Oggetto: **IDVIP 3083: Procedura di VIA Speciale ex artt. 165, 167 c. 5 e 183 del Dlgs 163/2006 e Piano di Utilizzo Terre e Rocce da Scavo ex DM 161/12 - S.S. 675 "Umbro-Laziale". Completamento del collegamento del Porto di Civitavecchia con il nodo intermodale di Orte. Tratto Monte Romano Est-Civitavecchia. Piano di Utilizzo ai sensi del D.M. 161/12. Progetto Preliminare.**

Risposta alla richiesta di integrazioni.

Il presente documento riporta le risposte relative alle richieste di integrazione formulate dalla Commissione VIA, con nota pervenuta alla scrivente in data 20 giugno 2016 (prot. ANAS CDG-006942-A), ai sensi e per gli effetti dell'art.20 del D.lgs. 20 agosto 2002, n°190.

Grafico delle vittorie con soglia di concordanza pari a 60%.

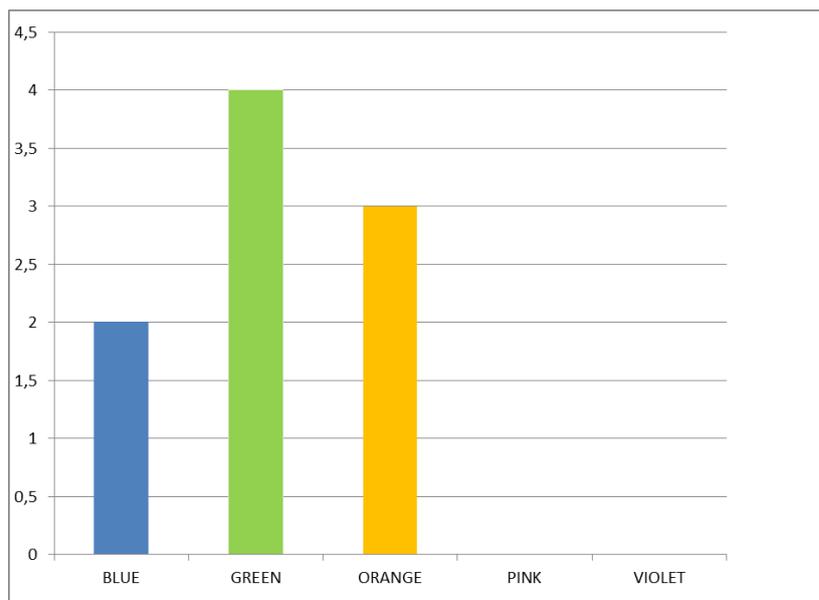
- 4. Si ritiene necessario che il proponente controlli gli indicatori, per tutti i tracciati nelle analisi multicriteri, ed i calcoli complessivi che hanno portato alla scelta del tracciato migliore.**

Questo grafico illustra le vittorie ottenute da ciascuna alternativa negli scontri a coppie diretti con gli altri tracciati

- Il Blu vince contro il Pink e il Viola;
- Il Green (tracciato selezionato) ottiene significative vittorie di pari peso rispetto tutti gli altri;
- L'Orange ottiene vittorie contro tutti tranne che contro il Green;
- Il Pink e il Violet sono perdenti.

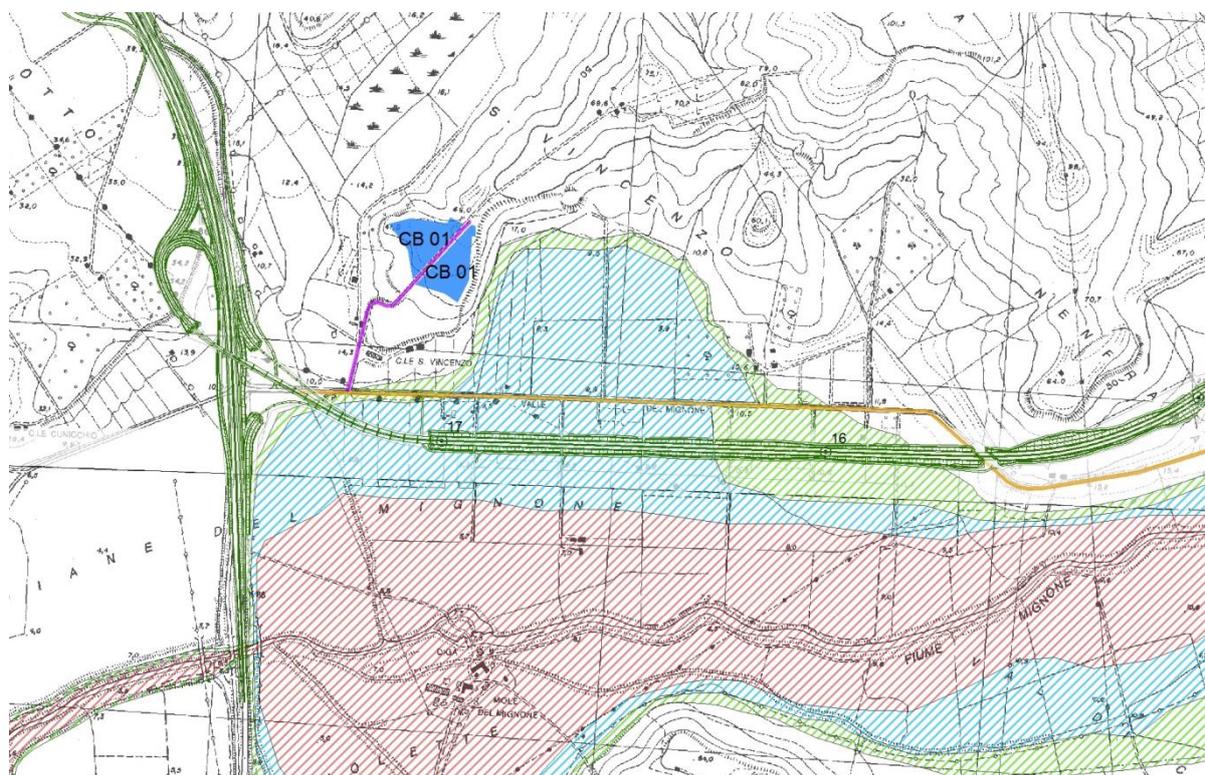
Nella maggior parte dei casi la cartografia prodotta per verificare le interferenze tra proposta progettuale e tematismo riporta solo il tracciato stradale e non le aree e la viabilità di cantiere. Tale sovrapposizione parziale fa sì che si perdano importanti informazioni, ad esempio nell'elaborato PAI [T00_IA10_GEN_PL01A] del Quadro di riferimento programmatico non compare l'Area di cantiere CB1 (campo base) che ricadrebbe in zona di esondazione.

13. Si ritiene opportuno che in tutte le cartografie tematiche siano riportate la totalità degli interventi previsti (tracciato, aree di cantiere, piste di cantiere, aree di deposito, ecc.).

L'elaborato cui si fa riferimento nella segnalazione di criticità è T00_IA10_GEN_PL01A Fascicolo: vincoli (storico-culturali, paesaggistici, archeologici; PAI; Rete Natura), in particolare il PAI è la tavola 2, ed è inserito all'interno del Quadro Programmatico ad ha una scala 1:25000.

Planimetria aree di cantiere su ortofoto in scala 1:5000. L'area di cantiere è stata posizionata sul versante collinare a quota +44 m slm. L'area di esondazione del Mignone individuata dal PAI si arresta al piede della collina a quota +8 slm.

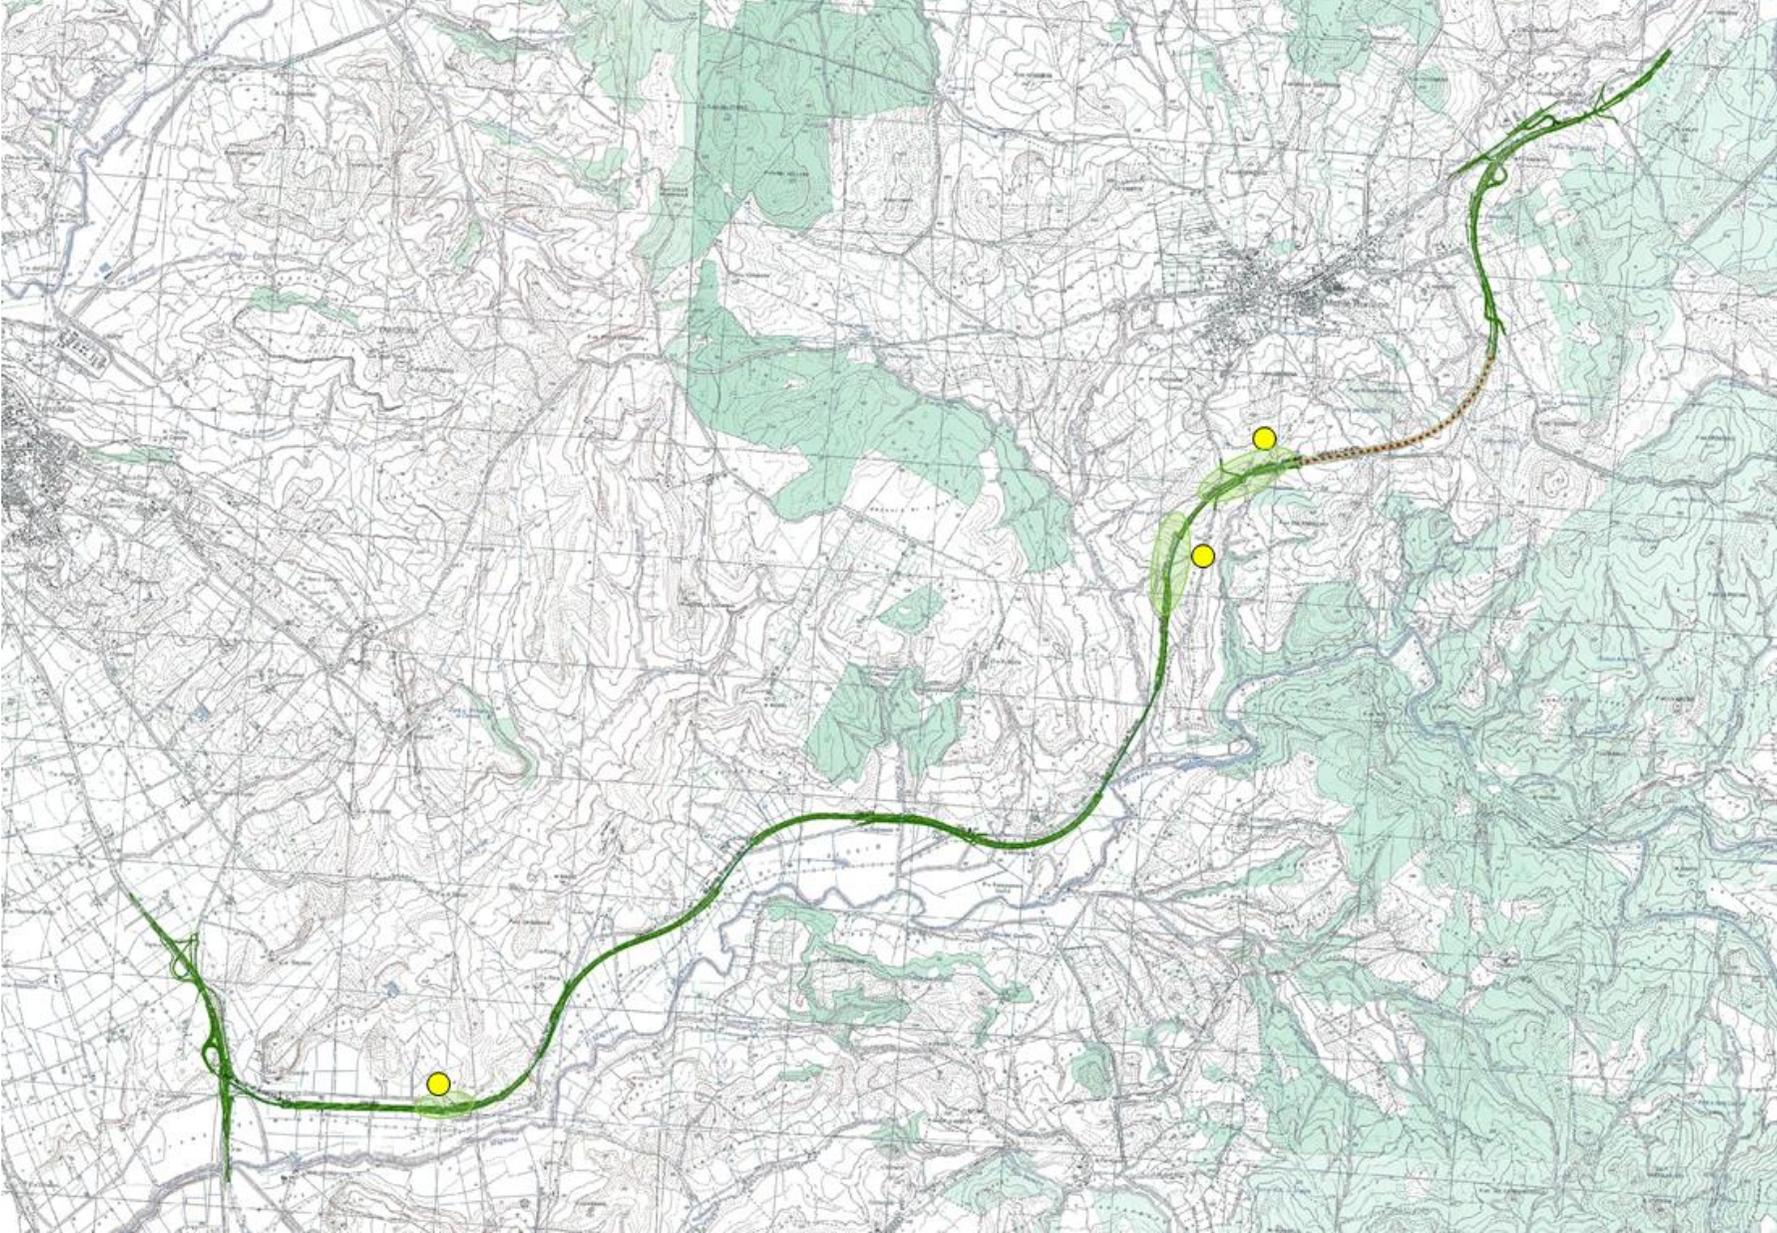
- 57. integrare le considerazioni riportate nel SIA, con l’analisi degli aspetti visivi volta alla individuazione e caratterizzazione dei punti di vista statici e dinamici aventi rapporto con le opere di progetto e con fotosimulazioni dai punti di vista più significativi**
- 58. corredare lo studio visivo con dati sulla frequentazione e accessibilità dei punti di vista o dei corridoi visivi aventi maggiore rapporto di intervisibilità con il progetto proposto**
